Service News

Fiat 500X

ТОРМОЗНАЯ СИСТЕМА ECU (ABS)

Горит сигнальная лампа сбоя в системе ABS/TPMS с ошибкой DTC C1200-16 – сообщение о недоступности системы Hill Holder и несрабатывании ручного тормоза (последний только на версии с автоматической КПП) – Сервисное решение

Рис. 1

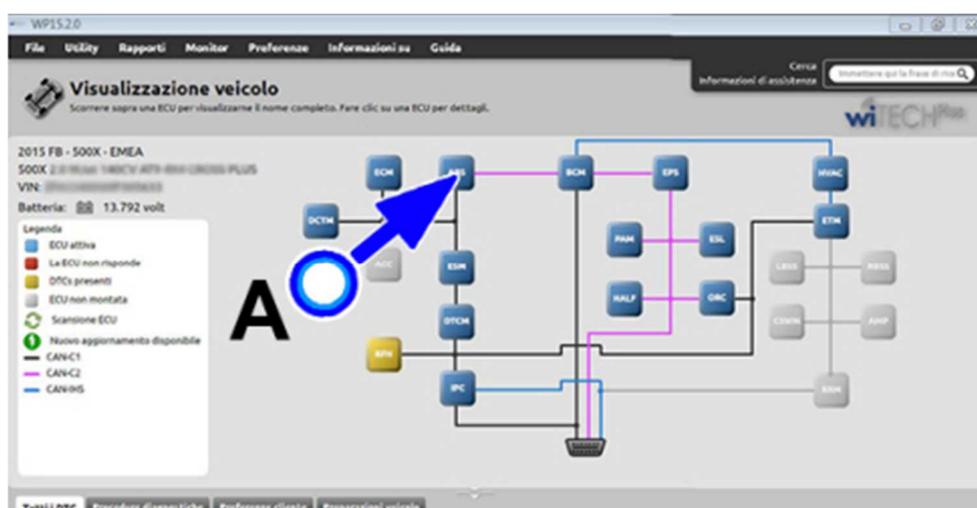
- С помощью wiTECHPlus выполните проверку на ошибки DTC; если ошибки DTC обнаружены, запишите их и устраните до перепрограммирования.
- С помощью wiTECHPlus, обновленного до последнего выпуска ПО, выберите «vehicle view» и затем ABS (А - Рис. 1) и перепрограммируйте ее.
